第11回
高知県海岸保全基本計画推進委員会

説明資料

令和8年1月23日
高知県 土木部 港湾・海岸課

5.気候変動を踏まえた計画変更のポイント

② 段階的な防護水準 (計画高潮位)

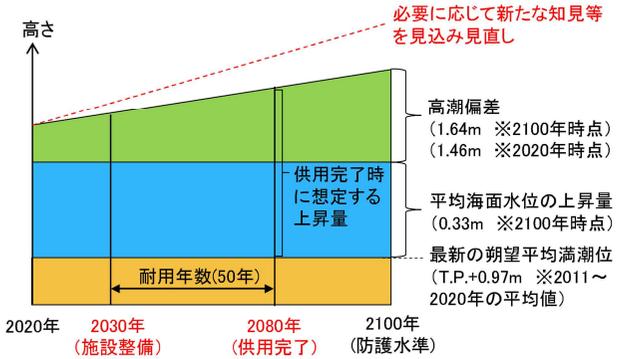
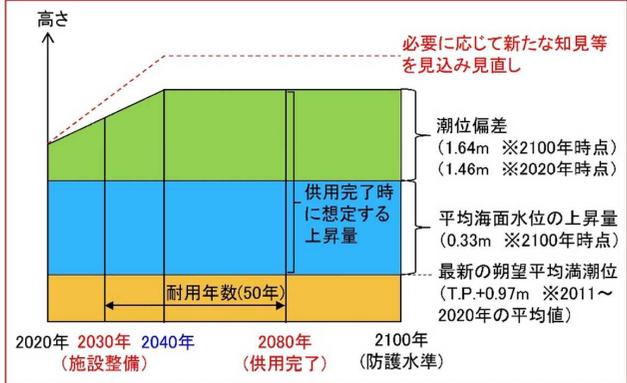
・気候変動に関する記載の変更 ※海部灘沿岸・豊後水道東沿岸では新規追加

気候変動には不確実性があることから将来の予測結果が変わる可能性があり、また、海岸保全の対策範囲は広範囲にわたり対策実施には長期間を要することから、設計高潮位について、以下の考えに基づき、段階的な防護水準を設定する。

平均海面水位は、既に明瞭な上昇傾向があり、今後も上昇することが確実である。また、平均海面水位の上昇量は、SSP1-2.6 (RCP2.6) シナリオ (2℃上昇相当) における平均値を基に設定しているが、今後上昇量が大きくなることも想定される。そのため、施設の整備時期や耐用年数にかかわらず、2100年時点の平均海面水位の上昇量 (0.33m) を予め見込む。

一方、潮位偏差の増大は、現時点では平均海面水位の上昇に比べて確実性が低い。そのため、施設の整備・更新までには時間を要することも踏まえ、d4PDF を活用し設定した潮位偏差の増大量を段階的に見込んだ防護水準を設定する。

具体的には、SSP1-2.6 (RCP2.6) シナリオ (2℃上昇相当) では世界平均地表気温が2040年にピークを迎え、以降一定になると予測されていることを踏まえ、潮位偏差は2040年までは線形的に上昇し、2040年以降は一定になると仮定し、施設整備時点及び施設の耐用年数 (一般的な供用期間である50年を基に長寿命化計画に基づく施設の健全度評価結果等を踏まえ設定) に応じた増大量を見込む。
